**FORNITURA IN OPERA “CHIAVI IN MANO” DI UN
IMPIANTO DI TRIGENERAZIONE
CIG 58732127DC
N.GARA 5702133**

Chiarimento n. 4

(in risposta alle richieste ricevute al 24/02/2017)

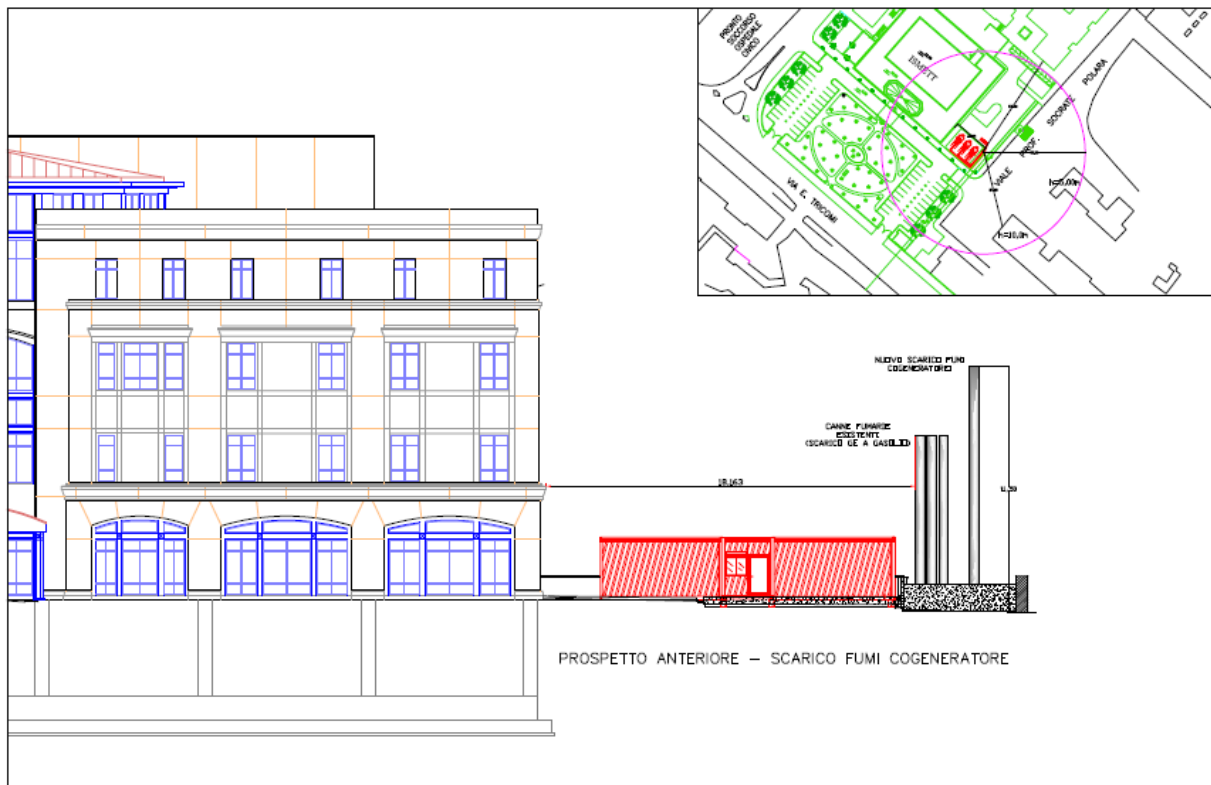
3. *Quesito: a fronte di opportune precisazioni sul miglioramento prestazionale (autoconsumi elettrici, consumo acqua), è possibile valutare torre evaporativa a circuito aperto o viene esclusa a priori?*

R. Viene esclusa a priori. Si conferma la torre a circuito chiuso
